**K č. j. MZP/2023/710/3911**

## **Vyjádření k dokumentaci záměru „D0, stavba 520 Březiněves – Satalice“ dle § 8 odst. 3 zákona č. 100/2001 Sb.**

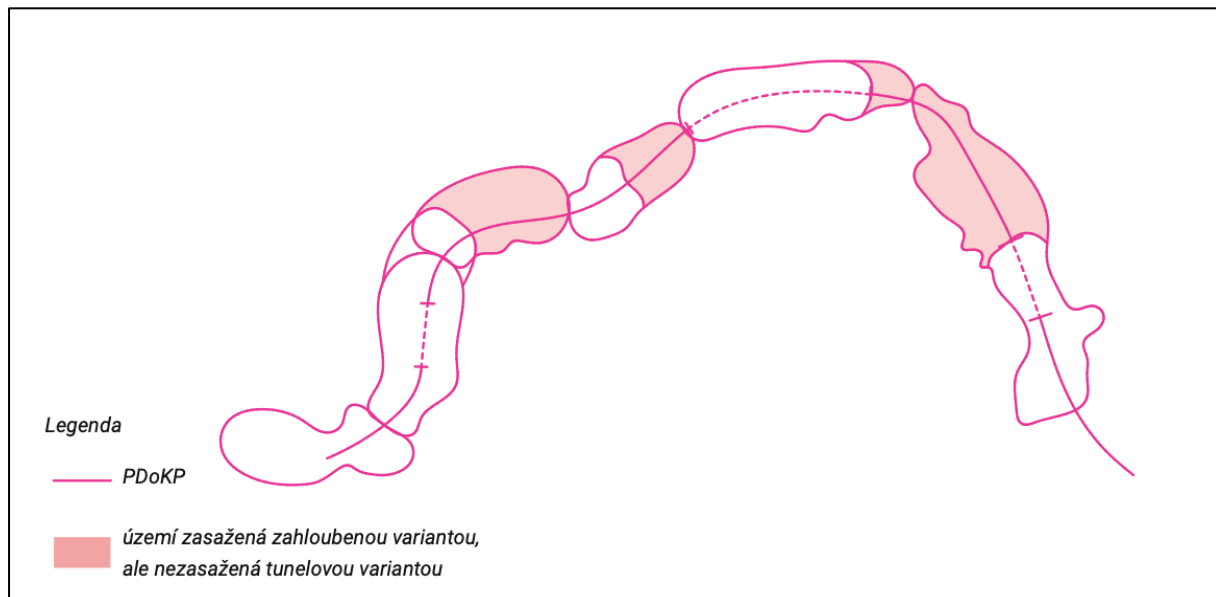
Ing. Jaroslav Knotek, autorizovaný inženýr pro vodohospodářské stavby, který se podílel na realizaci vodojemu DSO, k nezbytným přeložkám vodovodu v příloženém vyjádření uvedl, že v obou variantách záměru bude nutné provést přeložku vodovodního přívaděče. **Investiční náklady na provedení přeložky dotčeného vodovodního přívaděčného řádu jsou však u tunelové varianty nižší než u varianty zahloubené**. Z hlediska provozovatele je dle Ing. Knotka **tunelová varianta výrazně výhodnější**, a to z důvodu, že je možné ji provést nad tunelem. Dle předloženého podélného profilu se předpokládá krytí tunelu, v místě křížení, v mocnosti cca 2-3 m, dá se však dle Ing. Knotka předpokládat, že lokálně, v místě přechodu vodovodu přes tunel, lze uvažovat s hodnotou jeho krytí min. 3,5-4,0 m. Vzhledem k **požadovanému krytí vodovodu min. 1,5 m**, lze takovou hodnotu považovat za bezpečnou jak pro provoz vodovodu, tak i pro ochranu tubusu tunelu v případě eventuálního stavebního zásahu na vodovodu. **Přechod přes tunel nebude pro provoz vodovodu znamenat zásadní zhoršení provozních podmínek.**

V případě zahloubené varianty má komunikace v uvedeném staničení niveletu cca 3,4 m pod stávajícím terénem a **vodovodní přívaděč by tak bylo nutno přeložit pod navrženou komunikaci**. Pro zajištění bezpečnosti provozu přívaděče a obtížnosti jeho eventuální opravy pro komunikaci by bylo dle Ing. Knotka nutné provést buď zdvojení trasy přívaděče pod

Záměrem, přičemž obě větve by byly uloženy do chráničky, nebo vybudování průchozí chodby (kolektoru) pod Záměrem pro uložení přivaděče a jeho eventuální nedestruktivní opravu. **V obou případech by uložení vodovodu pod navrhovanou komunikaci při provedení Záměru v zahlobené variantě způsobilo provozní obtíže, zejména tím, že by část vodovodního potrubí byla vzhledem k hloubce uložení bez možnosti gravitačního odkalení a vypuštění.**

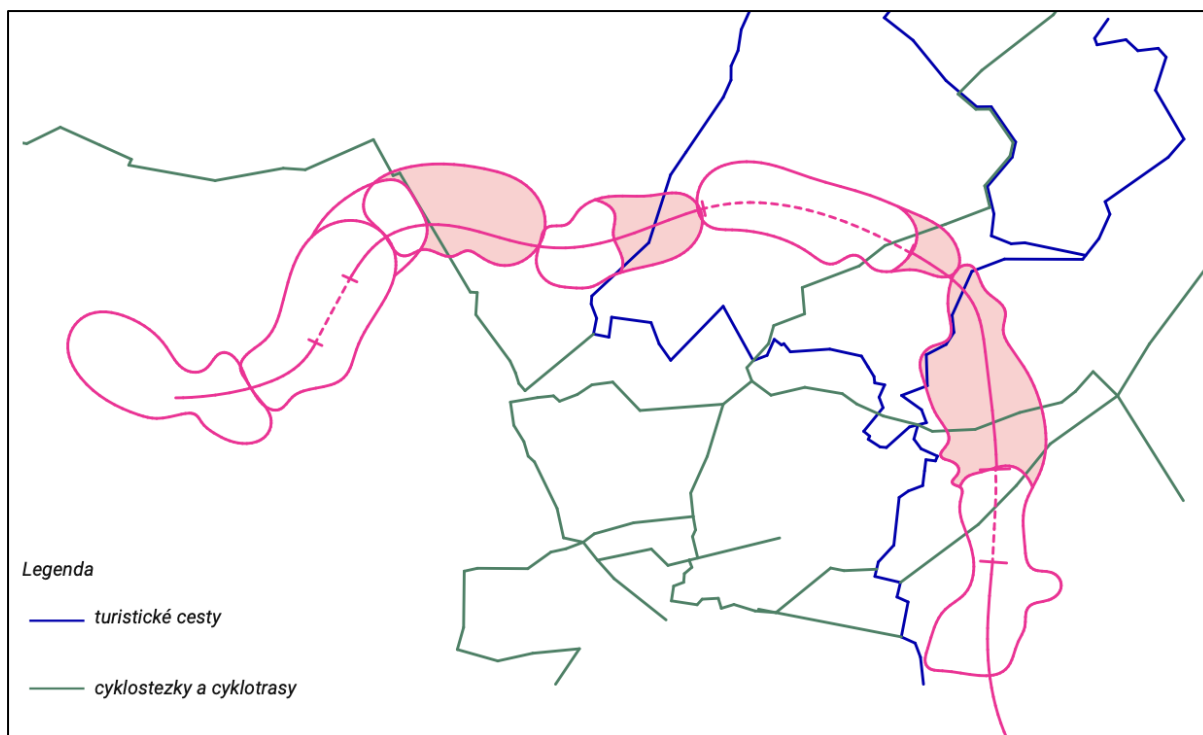
Vedení části stavby v tunelech umožní lepší prostupnost krajiny. Ačkoliv bude prostupnost krajiny narušena oběma variantami, neboť dojde především k přerušení cyklistických tras a cyklostezek a přetnutí některých turistických cest, bude i v tomto případě mírně **lepší řešení tunelovou variantou**, která (ze západu na východ) zachová cyklostezku nad Třeboradickým tunelem, turistickou cestu od Mratínského potoka nad Veleňským tunelem a turistickou cestu údolím Vinořského potoka směrem k jeho soutoku se Ctěnickým potokem.
